敦賀発電所2号炉 敷地の地形，地質・地質構造について (コメント回答)

令和3年4月15日
日本原子力発電株式会社

敦賀発電所2号炉 敷地の地形、地質・地質構造に関するコメント【本日説明分】

① H27-B-2孔 深度48.88～48.92m

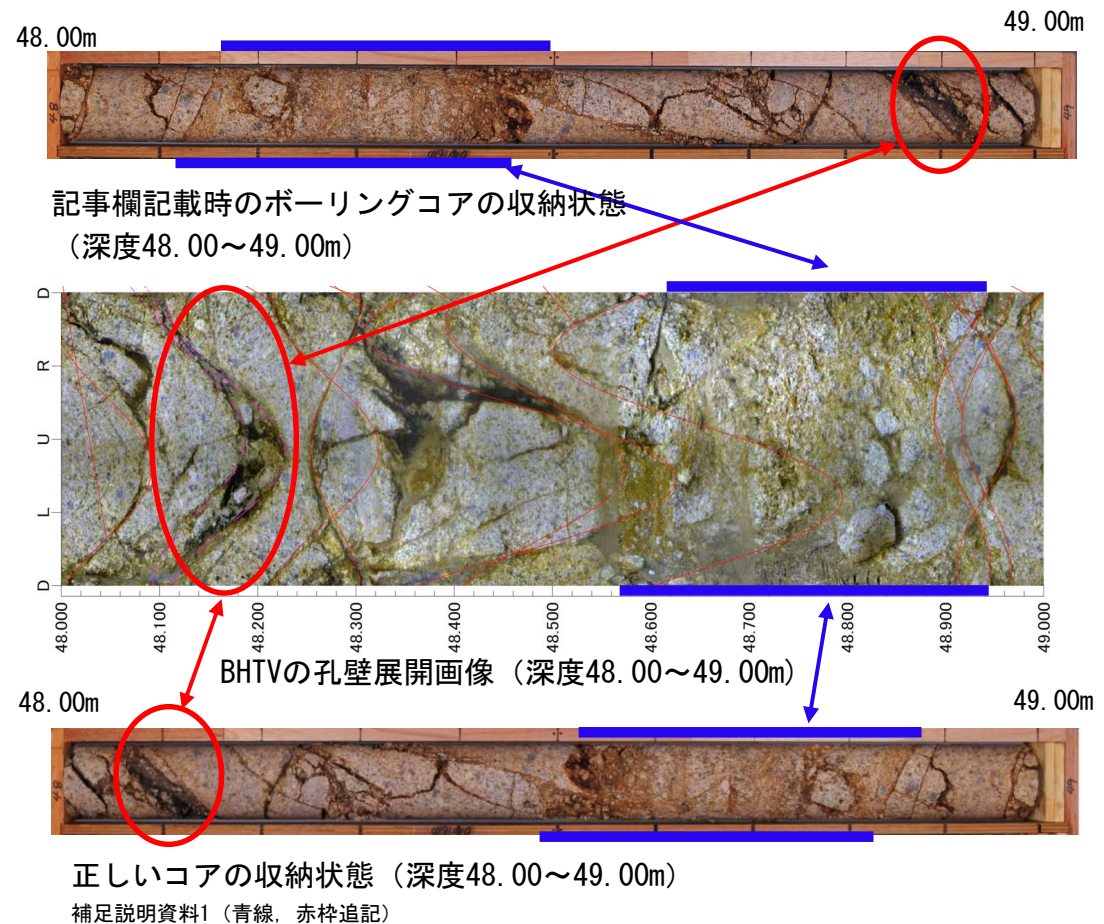
No.	日付	回次	コメント内容	回答骨子
35	令和2年 10月30日	第916回 審査会合	コア観察カードの記載に×印が付いている記事について、×印が付いた理由を整理すること。	第916回審査会合にて提示したボーリンク柱状図の元データに記載されていた×印(3箇所)について、記載された理由を整理した。

- H27-B-2孔 深度48.88～48.92mの破碎部の記事に記載された×印については、ボーリングコアとポアホールテレビ(BHTV)による深度の整合性確認の際に、ボーリングコアの上下が逆転した状態でコア箱に収納され、観察したものであることが判明したことから、コア観察カードに記載した深度等を見直すために付けられたものであった。
- ポアホールテレビ(BHTV)及びコア写真に基づき、ボーリングコアが上下逆転して収納されていたことを下記に示す。なお、ポアホールテレビ(BHTV)とボーリングコアの対比は、破碎部及び粗粒な区間に着目して行っている。
- 48.00～49.00mの全範囲に×印を付けることが適切であったが、当該範囲で重要なマーカーとなる破碎部の箇所を代表させて×印を付けていた。

追加観察又は追加データを取得した破碎部

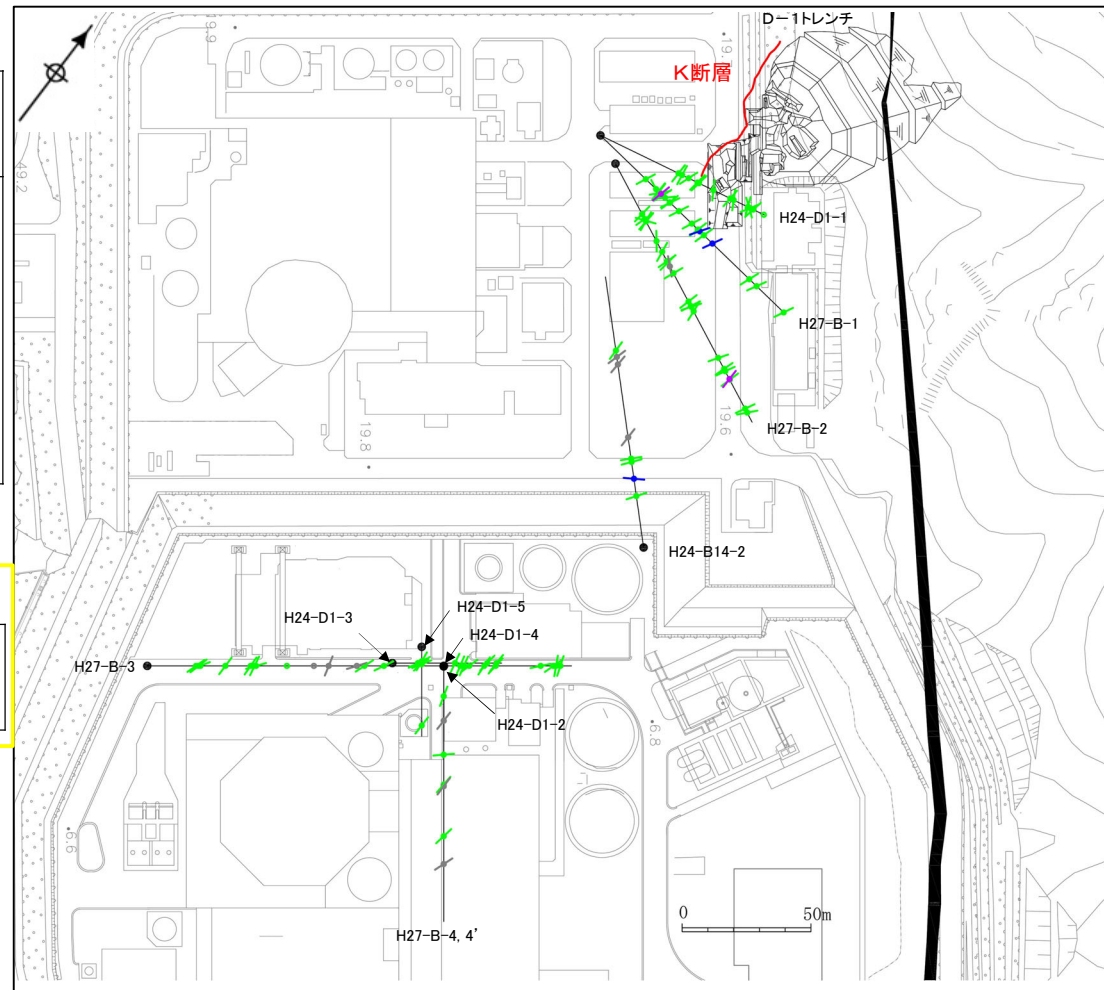
No.	コメント	回答骨子
19	<p>C.パスキエ, R.トゥロウ(1999)の文献については, 原文を確認するとともに, 事業者が加筆した箇所が分かる表記とすること。 (第657回審査会合, 平成30年11月30日)</p>	<p>原文を再度確認し断層岩の記述(定義)について表現を見直した。 また, 当社が加筆した箇所が分かる表記とした。 さらに, 引用文献を改訂版であるPasschier and Trouw(2005)に変更した。</p>
25	<p>K断層の連続性評価及び活動性評価は追加調査結果を待たずに議論できる部分であることから, 記載の不備を適正化した上で優先的に説明すること。 (第758回審査会合, 令和元年8月23日)</p>	<p>第783回審査会合(令和元年10月11日)に説明した記載の不備を踏まえ, 改めてK断層がD-1トレンチの南方に連続するか否かについて検討した。 検討に用いるデータについては, 第833回審査会合までに追加観察又は追加データの取得を行った。</p>
36	<p>K断層の連続性評価を優先して説明すること。 (第916回審査会合, 令和2年10月30日)</p>	<p>今回, 薄片観察による断層岩区分の評価の信頼性をより向上させるため, 断層岩に関する追加の文献調査を行い, これらの追加した文献も踏まえた薄片観察による断層岩区分の追加観察を行った。 連続性評価の結果, K断層の南方にK断層と類似する性状の破碎部は無く, 南方に連続しないことから, K断層は重要施設直下に連続する破碎帯ではないと判断した。</p>

- K断層及びK断層南方の破碎部の性状を示すデータについては、K断層との連続性を検討する上で重要なデータであることから、**第833回審査会合までに追加観察や追加データの取得を行った。**追加観察及び追加データの取得の内容を以下に示す。
- 具体的には、①これまでボーリングコアの観察結果のみに基づき断層岩区分を行ってきた破碎部のうち、薄片試料を作成したものについては薄片観察結果に基づく断層岩区分、②条線方向の追加データの取得、③最新活動面の変位センスの追加データの取得である。
- **断層岩については、より詳細な観察データである薄片観察を実施している場合は、連続性評価には薄片観察による評価を用いることとした。**
- **また、今回、追加した文献も踏まえた薄片観察による断層岩区分の追加観察を行った。**
